Tipo Documento: Nota di Risposta alla richiesta di Integrazioni del 15.11.2019

Codice documento: CSP-GTB-100003-UPTG-00

**Progetto per l'upgrade delle turbine a gas
della Centrale Termoelettrica A2A gencogas S.p.A. di Cassano d'Adda
Risposta alla richiesta di Integrazioni di cui alla nota m_amte.DVA.REGISTRO UFFI-
CIALE.U.0029932.15-11-2019 [ID_VIP: 4641]**

Figura 2.1.1a: Schema Esemplicativo Bilancio Termico nel Punto di Scarico SF6

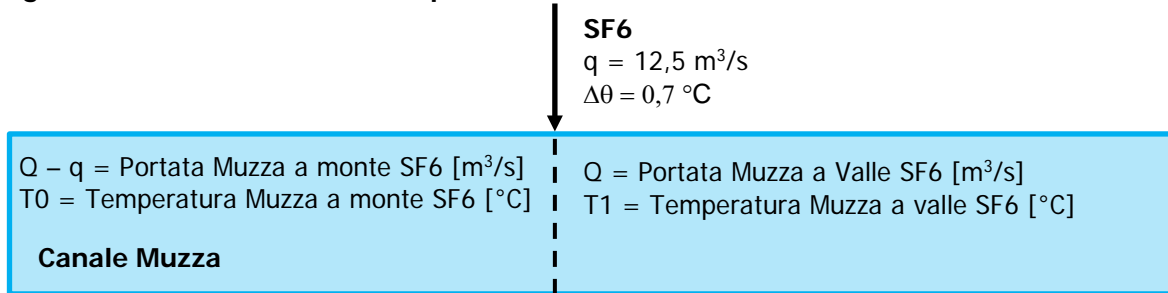
Sebbene si preveda il rispetto dei limiti prescritti dalla vigente autorizzazione integrata ambientale, non è chiarita l'effettiva variazione di temperatura delle acque immesse nella Muzza, quale porzione del canale potrà essere interessata, nonché i possibili effetti sulla fauna acquatica.

Per stimare la variazione di temperatura delle acque del Canale Muzza (differenza tra le temperature medie di qualsiasi sezione del Canale a monte e a valle del punto di scarico SF6; T1-T0) generata da tale incremento di 0,7°C è stato effettuato un bilancio termico sul Canale Muzza nel punto di scarico SF6. Di seguito si riporta la formula (1) derivante dal bilancio termico per la stima della variazione di temperatura delle acque del Canale Muzza generata dal progetto (si veda figura 2.1.1a).

$$T1 - T0 = \frac{q}{Q} \times \Delta\theta \quad (1)$$

maggiore), pari a 46,5 m³/s nel mese di Marzo, risulta che la variazione, rispetto alla situazione attuale, della temperatura delle acque del Canale Muzza (T1-T0) generata dallo scarico SF6 della Centrale alla capacità produttiva nella configurazione di progetto è pari a 0,19 °C.

Figura 4a Zonizzazione del territorio regionale per tutti gli inquinanti ad esclusione dell'ozono ai sensi della D.G.R. n. 2605 del 30/11/2011 (Fonte: Figura 1 dell'Allegato alla DGR 3934/2012)

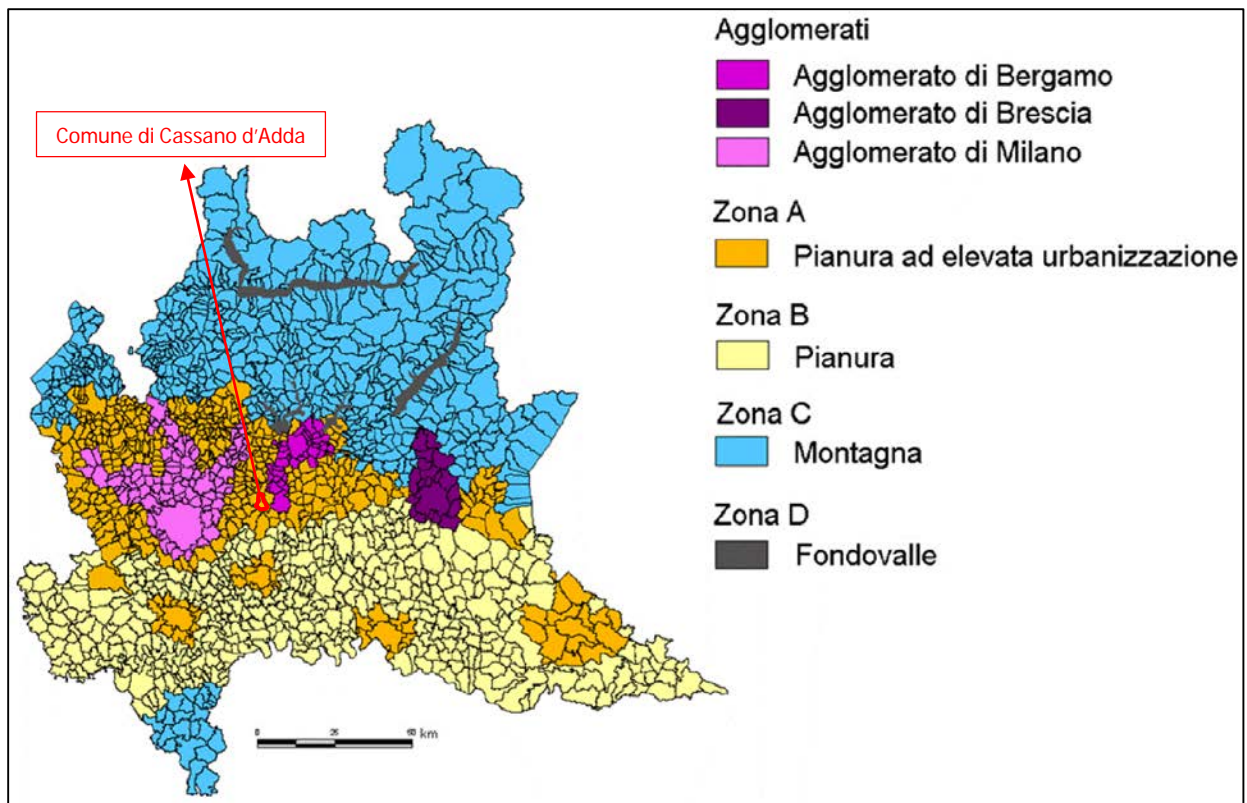
3. Relativamente all'inquadramento programmatico del progetto di cui trattasi, si ritiene necessaria la verifica della compatibilità alla realizzazione del progetto con la DGR 3934/2012. Infatti, al punto 5.1 della citata DGR la Regione Lombardia, che stabilisce *'Criteri per l'installazione e l'esercizio degli impianti di produzione di energia collocati sul territorio regionale'*.

Come già riportato nel Paragrafo 2.3.1 dello SPA, la Centrale Termoelettrica di A2A gencogas all'interno della quale si localizzano gli interventi in progetto non ricade in "Fascia 1" bensì in "Fascia 2".

Il Comune di Cassano d'Adda, come mostra la seguente Figura 4a (corrispondente alla "Figura 1 - Zonizzazione del territorio regionale per tutti gli inquinanti ad esclusione dell'ozono: mappa" dell'Allegato alla DGR 3934/2012), non rientra tra gli agglomerati di Milano, Brescia e Bergamo e neanche tra i comuni definiti di cintura dei capoluoghi di provincia della bassa pianura (Pavia, Lodi, Cremona e Mantova).

Figura 5.2a Individuazione ricettori sensibili

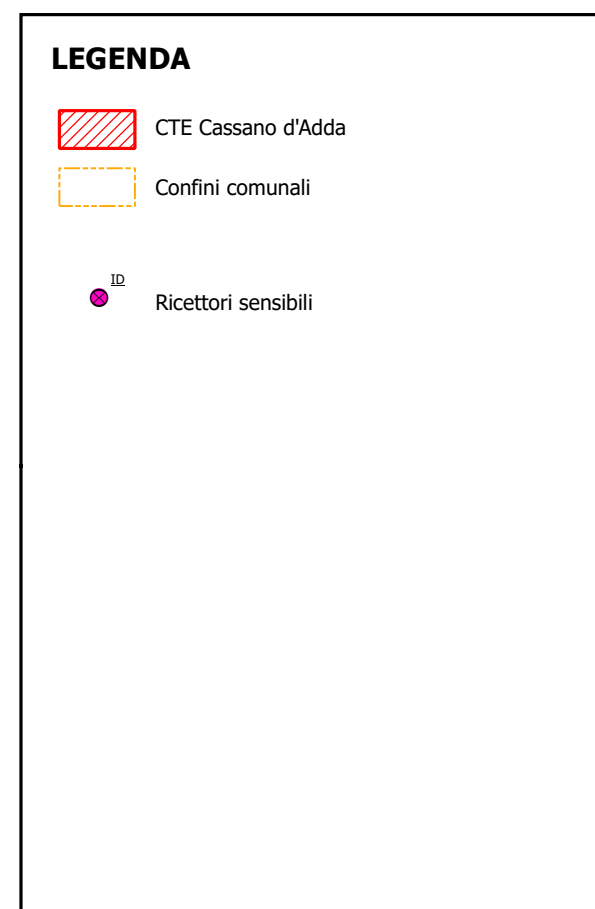
- b. Nonostante la vicinanza al centro cittadino, il Proponente non ha individuato recettori sensibili sui quali effettuare la simulazione delle ricadute. Al di là dei valori di fondo considerati al fine di effettuare la stima del contributo emissivo in termini di NO₂ del progetto, infatti, occorre una più dettagliata caratterizzazione delle ricadute in corrispondenza di tali recettori, soprattutto dal momento che questi possono trovarsi in aree già compromesse a causa di altre pressioni ambientali, quali traffico e riscaldamento.

Sono stati identificati come ricettori, oltre ai centri abitati prossimi alla centrale, anche: case di cura, ospedali e scuole. I ricettori e la loro posizione geografica sono visibili in figura 5.2a.
